# **Genehmigung des Szenariorahmens 2023-2037/2045**

Bundesnetzagentur

### Genehmigung

Az.: 4.14.01.01/001#1

Abbildung 2: Vergleich Stromverbrauch durch Geräte im Haushalts- und GHD-Sektor

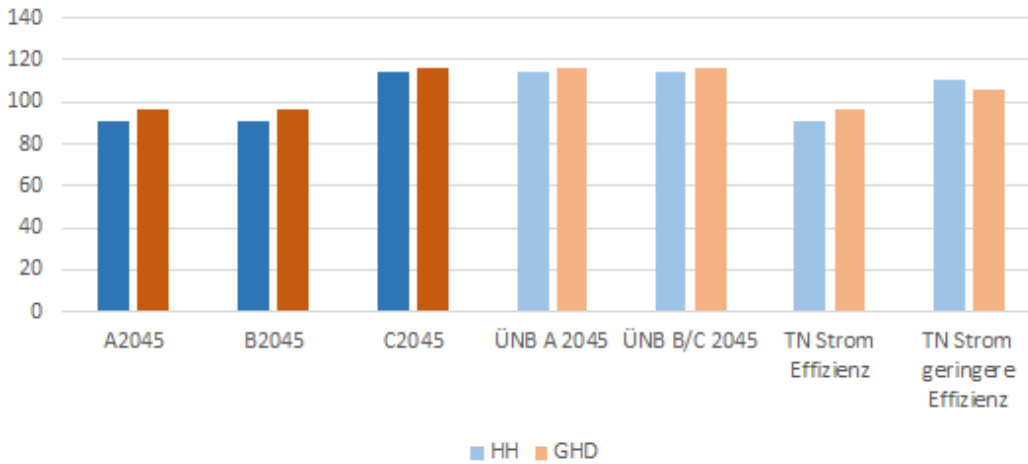
Die Übertragungsnetzbetreiber nehmen in ihrem Entwurf des Szenariorahmens einen vergleichsweise geringen Einsparungseffekt bei Geräten im Haushalts- sowie im GHD-Sektor an. Der Stromverbrauch der Geräte sinkt im Entwurf der Übertragungsnetzbetreiber von ca. 127 TWh (Haushalte) bzw. 129 TWh (GHD) heute leicht auf 114,3 TWh bzw. 116,6 TWh in den Zieljahren ab. Im Gegensatz dazu wird in vielen Studien von noch größeren Einspareffekten ausgegangen. So wird in den „Langfristszenarien 3“ des BMWK selbst in einem Szenario mit geringer Effizienz (TN-RedEff) ein niedrigerer Verbrauch durch Geräte angenommen. In weiteren betrachteten Studien ist kein expliziter Wert für den Verbrauch der eingesetzten Geräte im Haushalts- und GHD-Sektor ausgewiesen, sondern nur der gesamte Endenergieverbrauch. Beim Vergleich der gesamten Nachfrage im Haushalts- und GHD-Sektor liegen die Langfristszenarien 3 in einer ähnlichen Größenordnung wie die Agora Energiewende in ihrer Studie „Klimaneutrales Deutschland 2050“ oder die dena in der „dena-Leitstudie Aufbruch Klimaneutralität“.

Im Szenariopfad A und B, bei denen eine höhere Effizienz als im Szenariopfad C unterstellt wird, werden deshalb die Verbräuche aus den effizienteren Szenarien der Langfristszenarien 3 herangezogen. Für das Szenario C mit geringerer Effizienz werden die demgegenüber höheren Verbräuche der Übertragungsnetzbetreiber übernommen. Diese Vorgehensweise gilt sowohl für die Werte des Zieljahres 2045 als auch für die Werte des Zieljahres 2037 (siehe folgende Abbildung 2).

Abbildung 3: Vergleich Stromverbrauch der Industrie 2037 mit Entwurf der Übertragungsnetzbetreiber und bekannter Studien

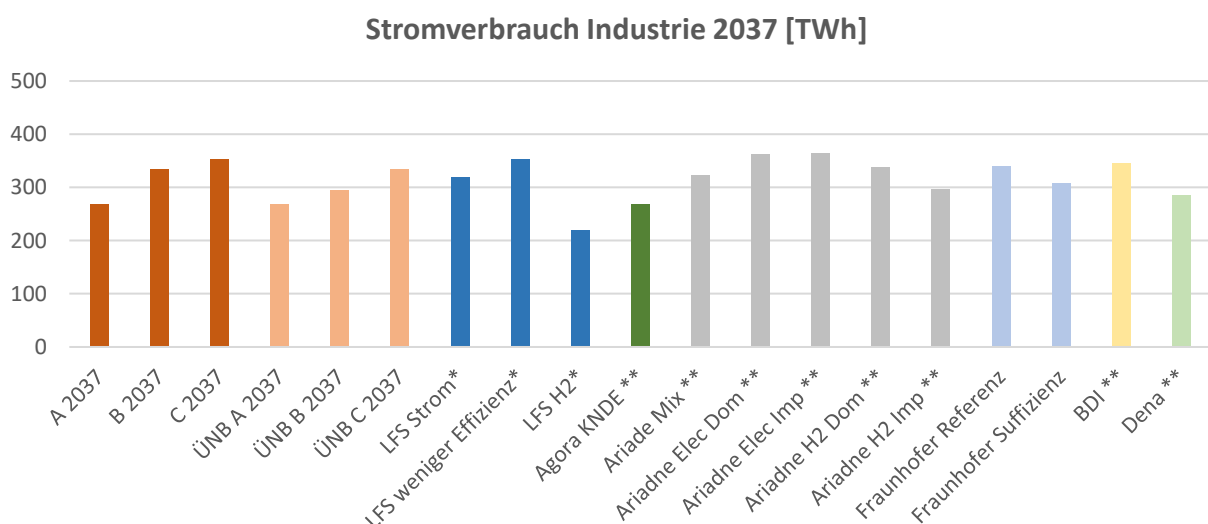
Auf Grund der hohen Komplexität und Unsicherheit der Strombedarfsprognose für die Industrie greift die Bundesnetzagentur für die Genehmigung des Szenariorahmen auf Erkenntnisse von einschlägigen Studien zurück. Für die Szenarien A und B werden die von den Übertragungsnetzbetreibern vorgeschlagenen Verbrauchsannahmen als angemessen bewertet. Für das Szenario C übernimmt die Bundesnetzagentur den Wert aus dem entsprechenden Szenario der „Langfristszenarien 3“ des BMWK. Das bedeutet auch, dass sich die geringere Effizienz in diesem Szenario insbesondere in den von den Langfristszenarien identifizierten Branchen niederschlägt. Folgende Abbildungen zeigen einen Vergleich der von der Bundesnetzagentur genehmigten Zahlen mit dem Entwurf der Übertragungsnetzbetreiber und bekannten Studien.

Abbildung 5: Vergleich Stromverbrauch von Elektrolyseuren 2045/2050 mit Entwurf der Übertragungsnetzbetreiber und bekannten Studien

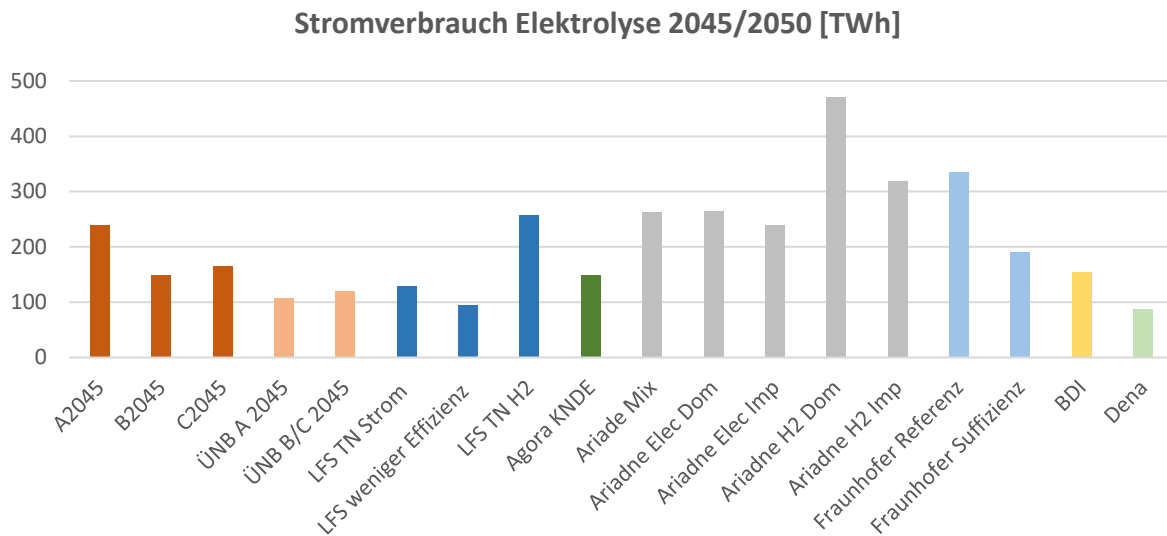
Der Stromverbrauch ergibt sich überschlägig aus der Elektrolyseleistung und den abgeschätzten Volllaststunden. Zur Einordnung der getroffenen Annahmen zeigt die folgende Grafik den Stromverbrauch im Jahr 2045 im Vergleich zu den in Abschnitt II B 3.2 genannten Studien.

Abbildung 6: Bruttostromverbrauch in den Szenarien im Vergleich mit dem Entwurf der Übertragungsnetzbetreiber und Studien

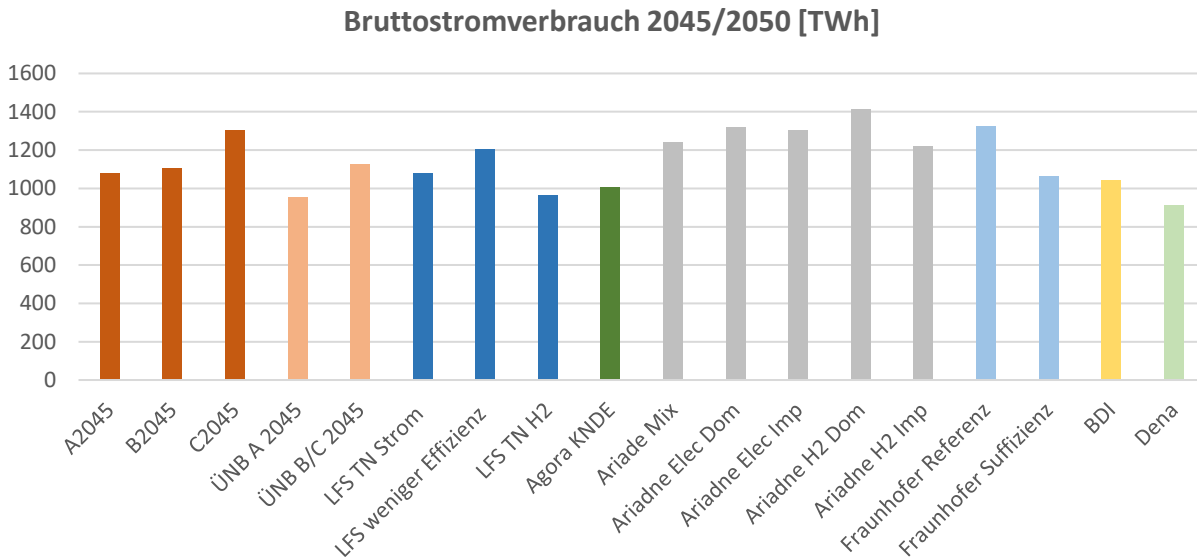
Zur besseren Einordnung zeigt die folgende Grafik den geschätzten Bruttostromverbrauch für das Jahr 2045 im Vergleich mit Werten aus einschlägigen Studien (siehe Abschnitt II B 3.2).

Dabei zeigt sich, dass alle genehmigten Szenarien innerhalb der Bandbreite etablierter Gesamtsystemstudien liegen. Gegenüber dem Entwurf der Übertragungsnetzbetreiber ist der Stromverbrauch im Szenario A 2045 angestiegen, was maßgeblich auf die höhere heimische Produktion von Wasserstoff durch Elektrolyse zurückzuführen ist. Im Szenario B 2045 liegt der Verbrauch aufgrund der guten Effizienz leicht unterhalb des Szenarios B/C 2045 der Übertragungsnetzbetreiber. Demgegenüber fällt der Verbrauch im Szenario C 2045 aufgrund der geringeren Effizienzannahmen deutlich höher aus.
